Αριθ. Απόφασης 274/2021

ΠΕΡΙΛΗΨΗ: Γνωμοδότηση για την έγκριση περιβαλλοντικών όρων επί της Μελέτης Περιβαλλοντικών Επιπτώσεων (Μ.Π.Ε.) της εταιρείας ΟΥΚΤΑ ΚΑΙ ΛΑΤΟΜΕΙΑ ΜΑΡΜΑΡΟΥ ΙΚΕ αναφορικά με την έγκριση περιβαλλοντικών όρων για την εκμετάλλευση λατομείου μαρμάρων εκτάσεως 99.273,82 τμ που βρίσκεται στην θέση «Καρυδιές», στην περιοχή του Δήμου Δράμας, Π.Ε. Δράμας. (ΠΕΤ 2102483225)

1. ΤΙΤΛΟΣ ΕΡΓΟΥ Η ΔΡΑΣΤΗΡΙΟΤΗΤΑΣ		
Διαβίβαση εκ νέου παρατηρήσεων επί των διορθώσεων της Μελέτης Περιβαλλοντικών Επιπτώσεων (Μ.Π.Ε) εκμετάλλευσης λατομείου μαρμάρου της εταιρείας « ΟΡΥΚΤΑ ΚΑΙ ΛΑΤΟΜΕΙΑ ΜΑΡΜΑΡΟΥ ΙΚΕ » έκτασης 99.273 τ.μ. στη θέση «Καρυδιές» της Τ.Κ. Βαθυλάκου του Δήμου Δράμας της Π.Ε. Δράμας.

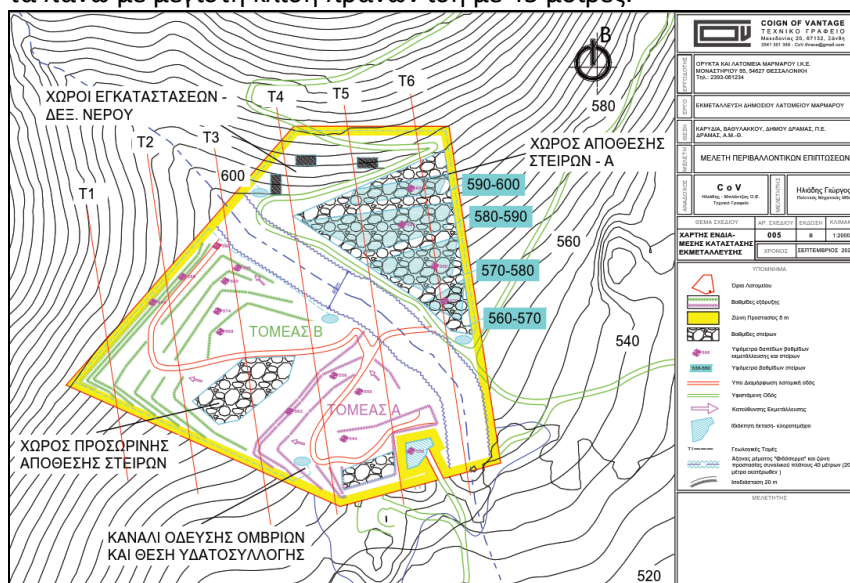
1. Ο λατομικός χώρος χωροθετείται εντός του ρέματος «Φιδόσερμα» και η απόθεση των στείρων βάσει της ΜΠΕ (τοπογραφικά σχέδια και οι συνοδευόμενες τομές) φαίνεται να γίνεται εντός της κοίτης αυτού. Στη ΜΠΕ δεν γίνεται λόγος για ύπαρξη ρέματος και κατά συνέπεια δεν εξετάζεται εάν υπάρχει η υποχρέωση για οριοθέτηση αυτού κατά την έννοια του **ν.4258 (ΦΕΚ Α/94/14-4-2014)**.

2. Στο κείμενο της ΜΠΕ γίνεται λόγος για ύπαρξη ιδιόκτητου κληροτεμάχιου εντός του αιτούμενου λατομικού χώρου στο οποίο δεν θα πραγματοποιηθεί-κατά τα λεγόμενα της μελέτης-καμία επέμβαση. Από την μελέτη δεν διευκρινίζεται γιατί αυτή η ιδιόκτητη έκταση εμπίπτει στο τοπογραφικό της λατομικής δραστηριότητας και δεν εξαιρείται.

Κατόπιν τούτου τροποποιείται η ΜΠΕ ως προς τις βαθμίδες εκμετάλλευσης και απόθεσης στείρων ούτως ώστε να τηρηθεί ζώνη προστασίας 20 μέτρων εκατέρωθεν του άξονα όδευσης του ρέματος «Φιδόσερμα» το οποίο αποτυπώνεται και στο τοπογραφικό διάγραμμα που συνοδεύει την ΜΠΕ.

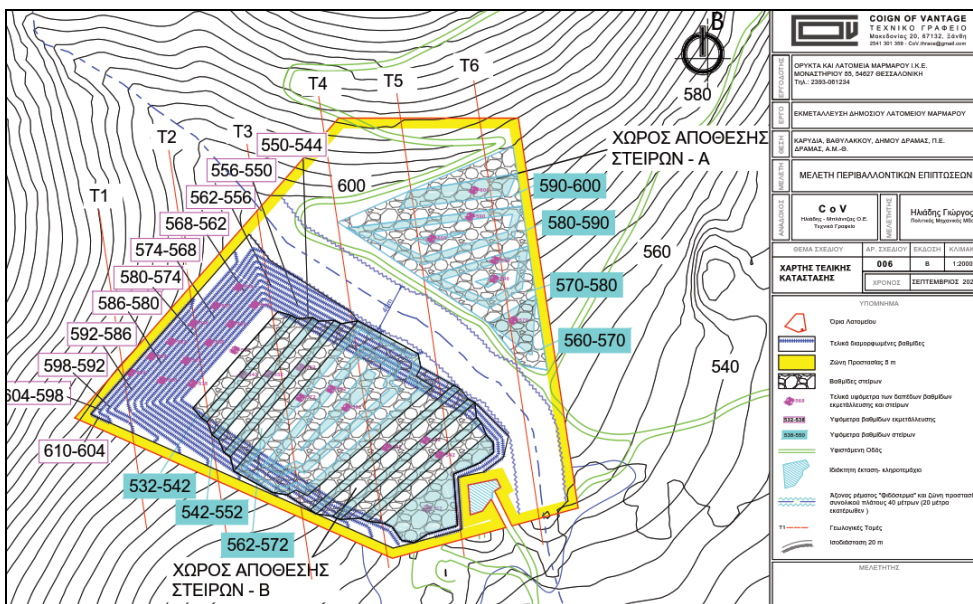
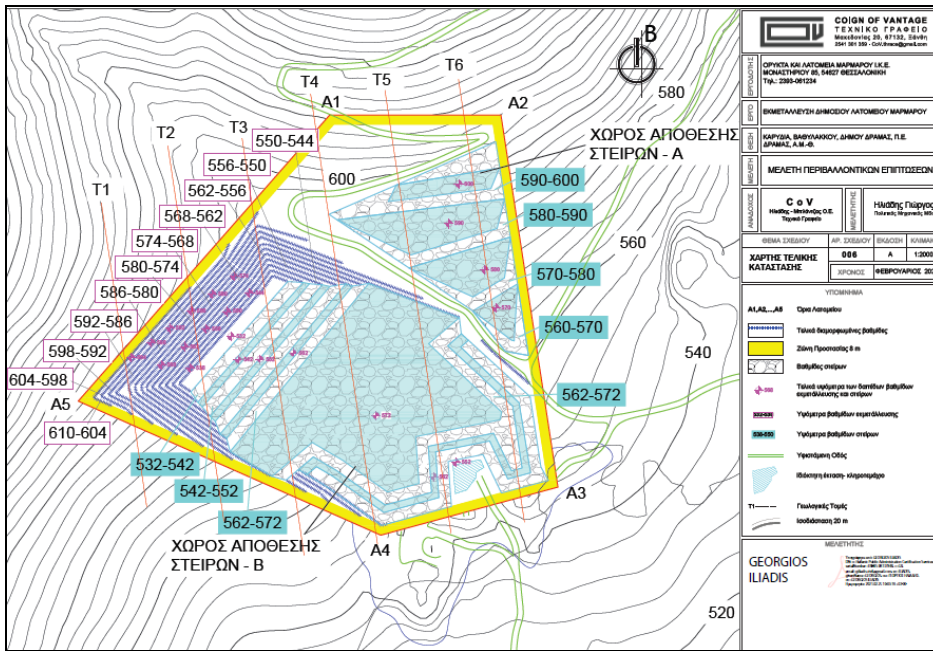
Συγκεκριμένα στην τελική μορφή του χώρου προβλέπεται ότι θα διανοιχθούν 13 βαθμίδες εκμετάλλευσης με υψόμετρα δαπέδου στα 604, +598, +592, +586, +580, +574, +568, +562, +556, 550, +544, +538, +532 μέτρα και θα δημιουργηθούν δύο χώροι απόθεσης στείρων ο χώρος Α με τέσσερις βαθμίδες στα +560, +570, +580, +590 μέτρα και ύψος 10 μέτρων έκαστη και ο χώρος Β με έξι βαθμίδες (προστίθενται άλλες δύο βαθμίδες) στα +532, +542, +552, +562, +572 και +582 μέτρα με ύψος 10.

Η εκμετάλλευση θα χωριστεί σε δύο τομείς (Α και Β) οι οποίοι και θα εκκινήσουν ταυτόχρονα. Ο Τομέας Α περιλαμβάνει την υφιστάμενη διάνοιξη στα νοτιοανατολικά του λατομικού χώρου και ο Τομέας Β περιλαμβάνει το βορειοδυτικό τμήμα του λατομικού χώρου. Σταδιακά η εξόρυξη θα επεκταθεί στο σύνολο της έκτασης όπως αποτυπώνεται και στο χάρτη τελικής κατάστασης. Στη ζώνη προστασίας του ρέματος Φιδόσερμα δεν θα πραγματοποιηθεί καμία επέμβαση
